Kurzstellungnahme zum Bericht:

*Konzeptplanung zur vorgezogenen
Rückholung der radioaktiven Abfälle aus der
ELK 7/725 – Arbeitspaket 07:*

Erkundungsprogramm

Gutachter der Begleitgruppe Asse-II des Landkreises Wolfenbüttel

Abb. 1: Lage der ELK 7/725 inkl. einem möglichen Bereich für Infrastrukturräume mit Darstellung der geologischen Situation und der geplanten Art der Verfüllung entsprechend der Notfallplanung.

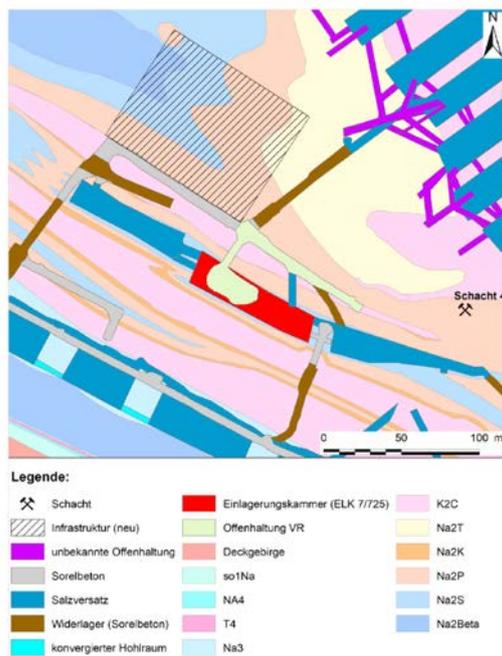
Der ausgewiesene Infrastrukturbereich in Abb.1 mit einer Grundfläche von 8.000 m² oder dem 5-fachen der Kammersohle (7/725) erscheint zudem überdimensioniert und sollte auf das nötige Maß beschränkt werden.

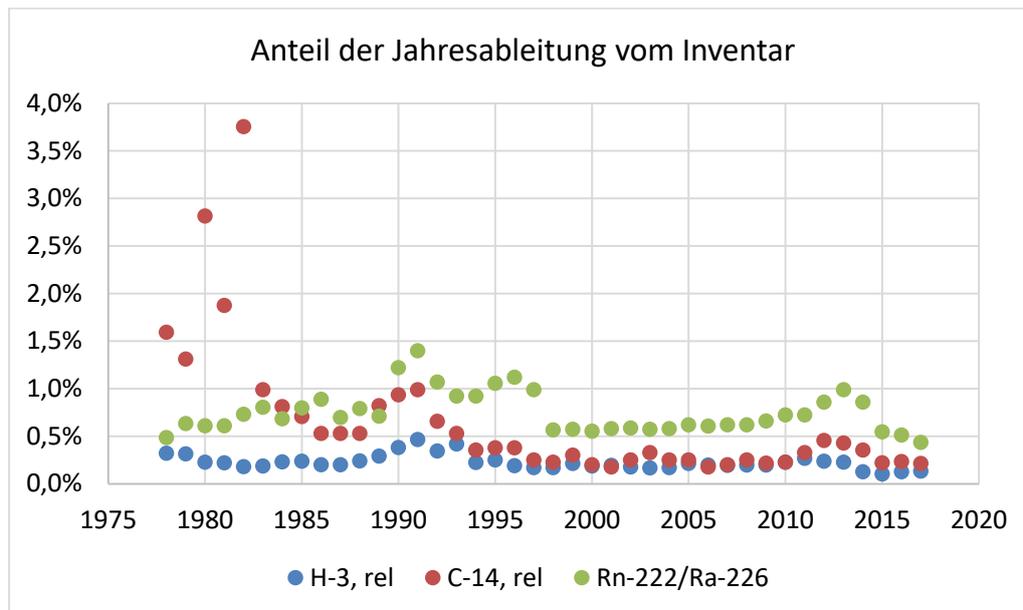
Insgesamt weisen die Daten darauf hin, dass ein Freisetzungspotential von Rn-222 besteht, das bei Handhabung der Gebinde wesentlich höher ausfallen sollte, als im derzeitigen

„ruhenden“ Zustand der Gebinde. Eine fachlich belastbare Prognose der bei der Rückholung zu erwartenden Freisetzungen von Rn-222 ist daher grundsätzlich anzustreben.
